2号機 PCV内部調査・試験的取り出し作業の準備状況

2022年11月29日

技術研究組合 国際廃炉研究開発機構
東京電力ホールディングス株式会社

3月16日地震発生後の
福島第一原子力発電所の状況について
(建屋解析に関わるコメント回答)

図1 3R/B最大応答加速度の比較（観測記録と解析結果の比較）

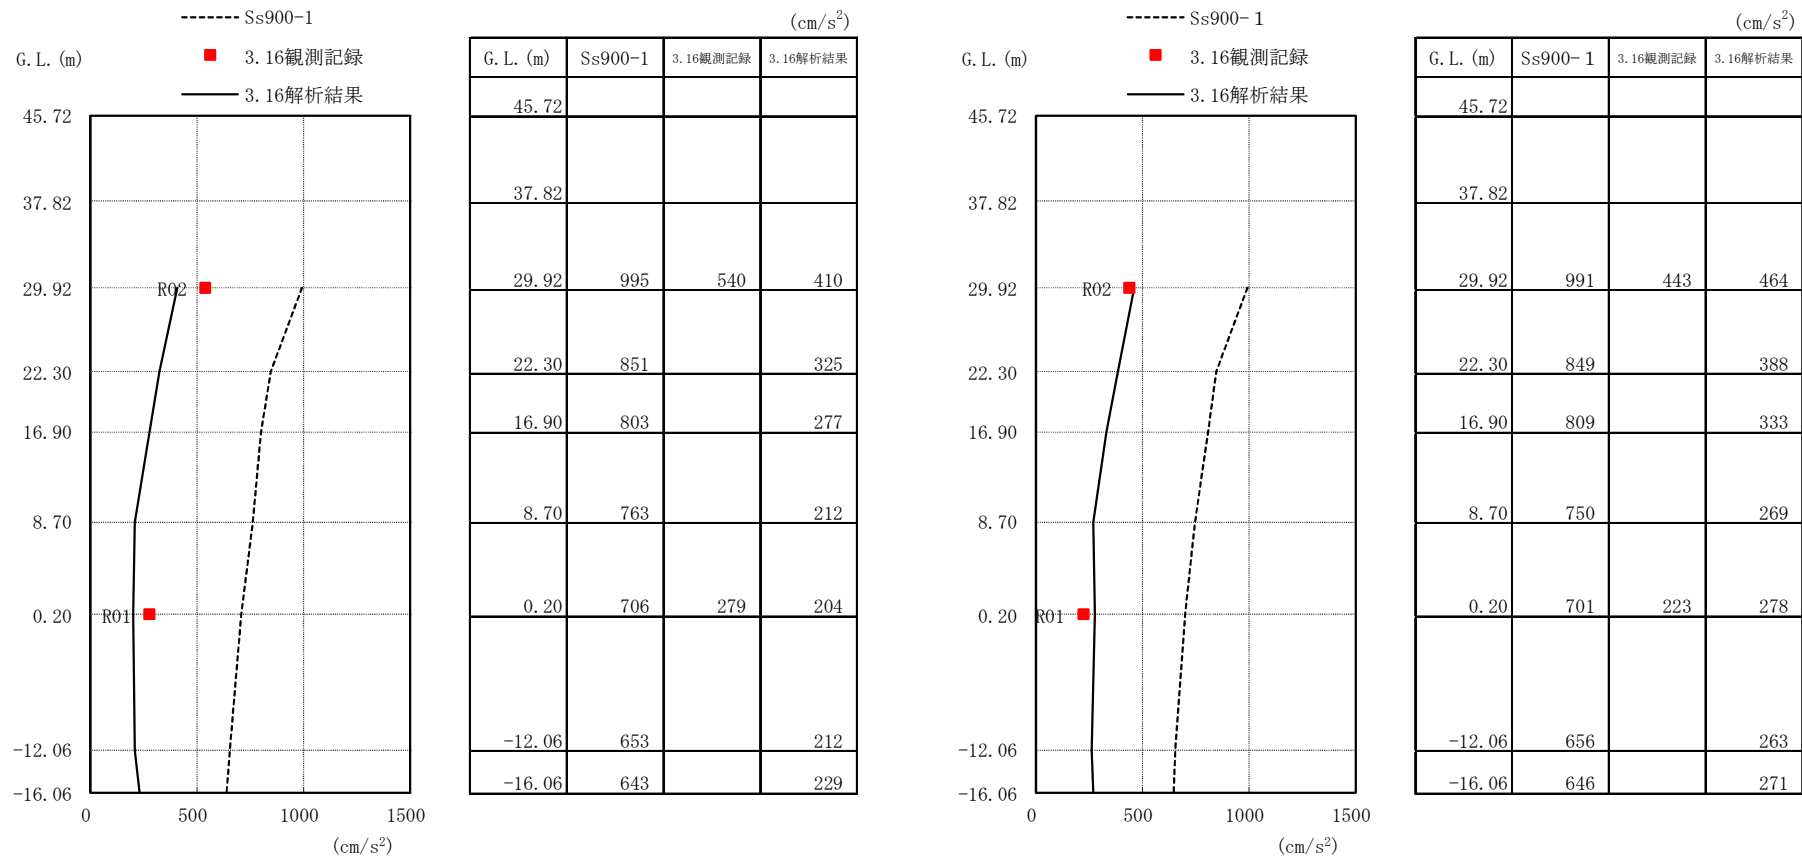
3.16地震時の3号機の地震観測記録（NS方向の最大応答加速度）が解析結果と比較し3割程度上回っていることから、今後も、地震時の実挙動を踏まえ、継続的にモデルの高度化を検討すること。その際、最大応答加速度のみならず、応答スペクトルの波形、速度や変位等も考慮すること（第102回）

- はぎとり波を用いた今回解析と3号機地震計観測記録の最大加速度値を比較した（図1）。
- EW方向については解析結果と観測記録で同程度の数値となっている。
- NS方向についてはEW方向と比較して解析結果と観測記録にやや差があるものの、全体としては解析により概ね建屋の揺れの傾向をとらえられている。

3R/B 最大応答加速度の比較（観測記録と解析結果の比較）

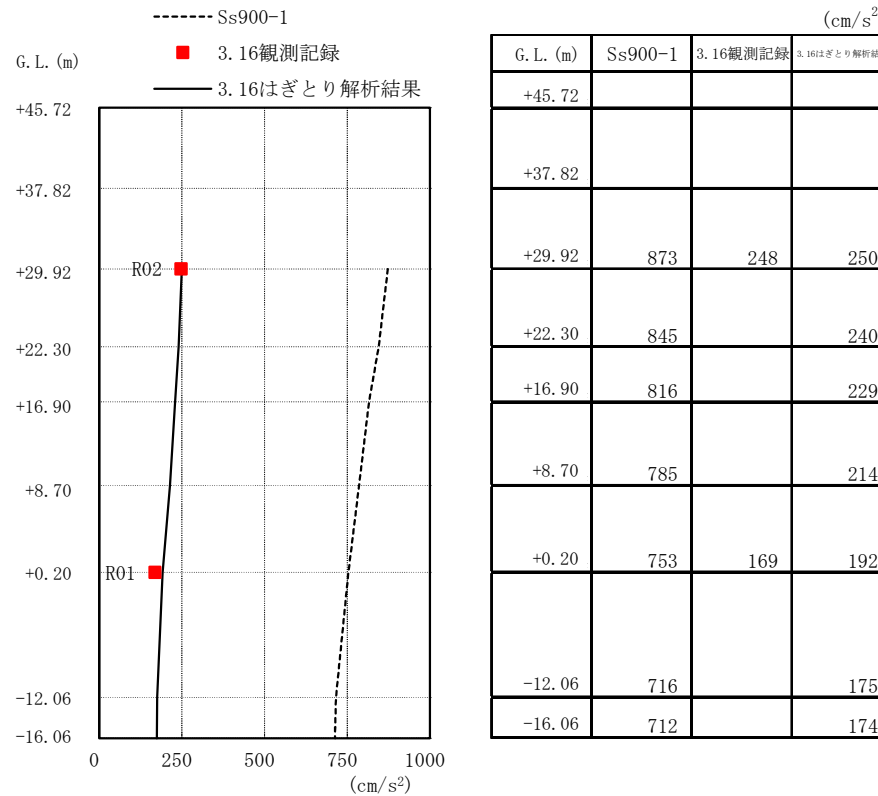
3号機について、建屋解析モデルに3月16日地震の波を入力して、建屋の応答解析結果と実際の建屋応答との比較・分析を行うこと。（第99回）

- はぎとり波を用いた今回解析と，3号機地震計観測記録の最大加速度値について，UD方向の比較を実施した。
- 解析結果と観測記録で同程度の数値となっている。
